**COMISIÓN PROVINCIAL DE PATRIMONIO HISTÓRICO**

1º- ALCALA LA REAL. Expediente 304/23. PROYECTO BASICO Y DE EJECUCION DE ACTUACIONES DE CONSERVACION, RESTAURACION Y PUESTA EN VALOR DEL ARRABAL VIEJO Y RUINAS DE LA IGLESIA DE SANTO DOMINGO DE SILOS. TERRENOS DEL PARADOR DE ALCALA LA REAL. Interesado: SEGIPSA EN REPRESENTACION DEL MINISTERIO DE INDUSTRIA, COMERCIO Y TURISMO. AYUNTAMIENTO DE ALCALA LA REAL.

El objeto del presente informe es el estudio y análisis de la actuación denominada “ PROYECTO BÁSICO Y DE EJECUCIÓN PARA LAS ACTUACIONES DE CONSERVACIÓN, RESTAURACIÓN Y PUESTA EN VALOR DE DIVERSAS ZONAS DEL ARRABAL VIEJO Y RUINAS DE LA IGLESIA DE SANTO DOMINGO DE SILOS EN ALCALÁ LA REAL” para su tratamiento en sesión de Ponencia Técnica y posteriormente en Comisión Provincial de Patrimonio Histórico, y emisión de informe por la misma, conforme a los artículos 100 y 100bis de la LPHA. Erróneamente se titula el documento como “Proyecto básico y de ejecución” en la portada (pag. 10/418).

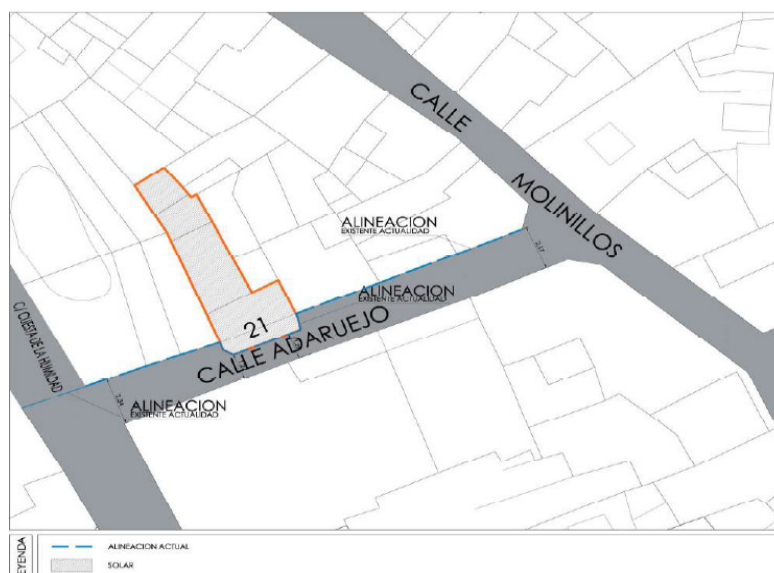
Torredonjimeno, por lo que se debe emplear éste para justificar el estudio de Detalle planteado. De hecho, el plano 9 de Ordenación del PGOU de Torredonjimeno denominado “Red viaria suelo urbano. Alineaciones” plantea de manera pormenorizada el establecimiento de las alineaciones de todo el suelo urbano, sin contemplar esta parcela, si bien no estaba bien grafiada:

El municipio de Torredonjimeno no cuenta con dicho Plan Especial, por lo que es de obligación el cumplimiento del art. 20 de la LPHE que no permite alineaciones nuevas en conjuntos históricos. Esta circunstancia se ve avalada, cuando se comprueba que la alineación que se pretende modificar en la actualidad, no se recogió en las determinaciones del PGOU del año 1984.

Atendiendo a la documentación remitida, visto en Ponencia Técnica y desde el punto de vista estrictamente patrimonial, se entiende que la actuación de ordenación propuesta no es acorde a la legislación patrimonial en tanto que modifica la alineación actual, por lo que se propone INFORMAR DESFAVORABLEMENTE.
